改善箇所説明図

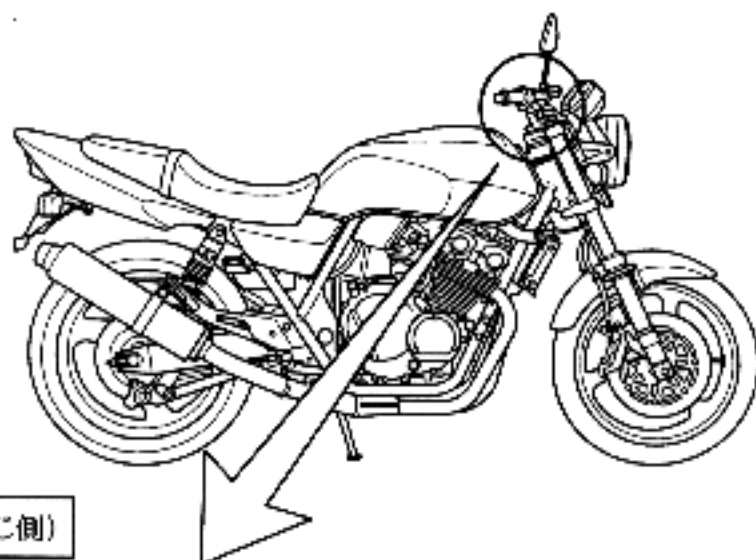
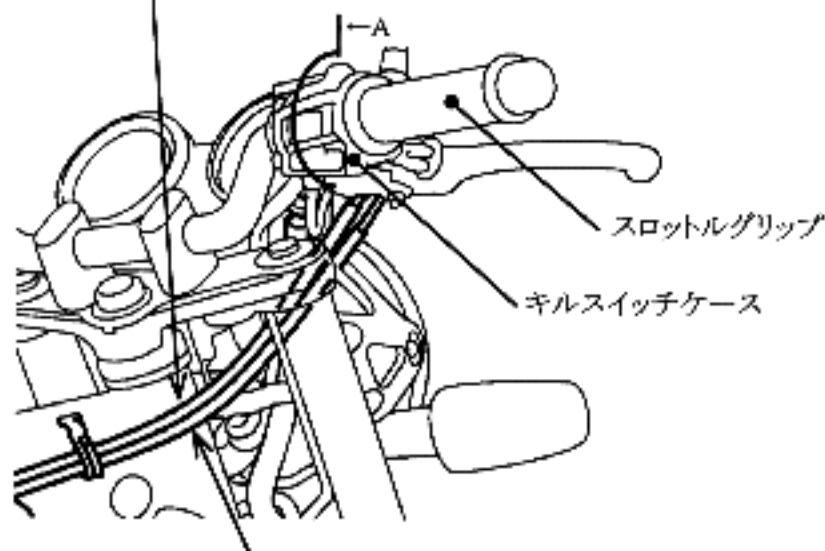
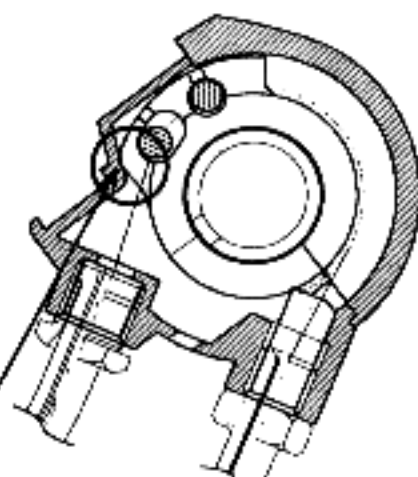
基準不適合発生箇所

二輪自動車の加速装置において、スロットルケーブルの長さが不適切なため、スロットル全開時にスロットルグリップの当該ケーブル取付部がキルスイッチケースに引っかかり、最悪の場合、原動機の回転が下がるおそれがある。

全車両、当該スロットルケーブルを対策品と交換する。

識別: 車台番号付近に黄色ペイントを塗布する。
